**Anhang 5 zur Stellungnahme zum Dritten Bewirtschaftungsplan Elbe:**

**Stellungnahme zum Umgang der Bewirtschaftungsplanentwurfes der FGG  
Elbe mit Fragen des öffentlichen Interesses im Bezug auf die  
Braunkohlenwirtschaft in der Lausitz**

Cottbus, 22.06.2021

**Abbildung:** Ausschnitt aus Anlage 3 zur Verlängerung des Rahmenbetriebsplanes, (ergänzt um die Bezeichnungen Teilabschnitt II, Proschim und ehem. Haidemühl) Es ist ein zukünftiger Abbaustand des Brückenfeldes dargestellt, der entspr. Zeitpunkt hängt von der jährlichen Fördermenge ab.

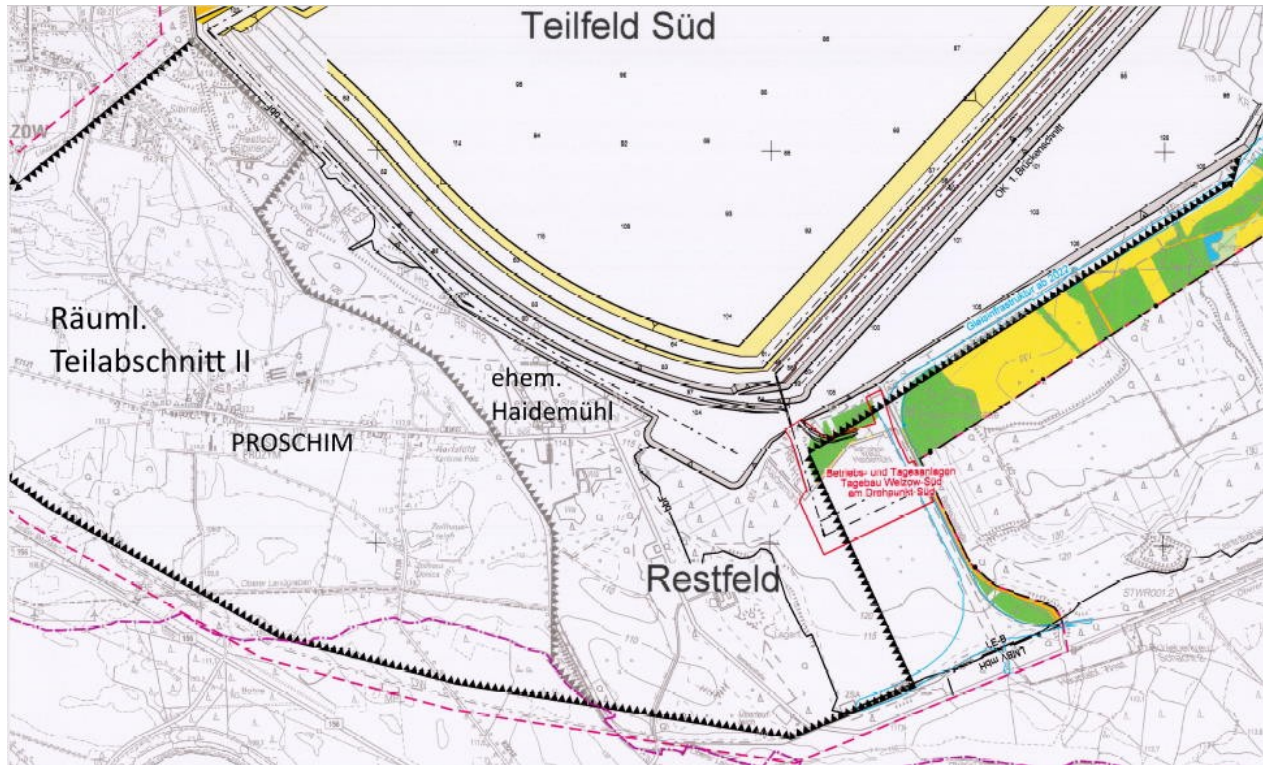
Mit der Verlängerung des Rahmenbetriebsplanes Tagebau Welzow-Süd wurde die Abbauführung zugleich so geändert, dass sie bergtechnisch in der Lage ist, den räumlichen Teilanschnitt I auszukohlen, ohne den räumlichen Teilabschnitt II in Anspruch zu nehmen.<sup>21</sup> Dabei wird jedoch unterschieden zwischen dem Brückenfeld und dem „Restfeld“. Der letztere Bereich kann mit der effizienten Förderbrückentechnologie nicht mehr gewonnen werden, so dass der Tagebau für die letzten Betriebsjahre auf die sogenannte Bagger-Band-Technologie umgestellt werden soll. Drei Gründe machen einen Verzicht auf das Restfeld zu einer realistischen Option:

- Bei seinem Abbau würden zwangsläufig die spezifischen Förderkosten pro Tonne Kohle gegenüber dem Brückenfeld bereits durch die Bagger-Band-Technologie steigen. Der schmale Zuschnitt des Restfeldes von teilweise unter 1,5 Kilometer Breite erhöht zusätzlich die pro Tonne Kohleförderung notwendige Abraumbewegung, da der Flächenanteil der Böschungssysteme zunimmt. Es ist also davon auszugehen, dass die Gewinnung des Restfeldes betriebswirtschaftlich deutlich weniger lukrativ ist als die Gewinnung des Brückenfeldes. Die betroffene Kohlemenge liegt bei knapp 44 Millionen Tonnen.<sup>22</sup>

- Im Restfeld befindet sich die ehemalige Ortslage Haidemühl, wo ungeklärte Eigentumsverhältnisse seit vielen Jahren nicht aufgelöst werden konnten. Der jüdische Eigentümer des Glaswerkes Haidemühl, Adolf Schiller war offenbar 1934 zum Verkauf gezwungen worden, seine Erben haben Rückübertragungsansprüche gestellt.<sup>23</sup> Da fast 20 Jahre nach der Umsiedlung der Abriss der

Ortslage noch immer nicht vollständig erfolgt ist, fand offenbar bis heute kein Eigentumsübergang an die LEAG statt. Dies dürfte die betriebswirtschaftliche Lukrativität einer Gewinnung des Restfeldes deutlich einschränken.

- Mehrere Kommunalpolitiker\*innen der betroffenen Kommune Welzow haben in einem Positionspapier einen größeren Abstand des Tagebaues zur Wohnbebauung in Proschim und Karlsfeld und einen Erhalt der Haidemühler Teiche gefordert.<sup>24</sup>
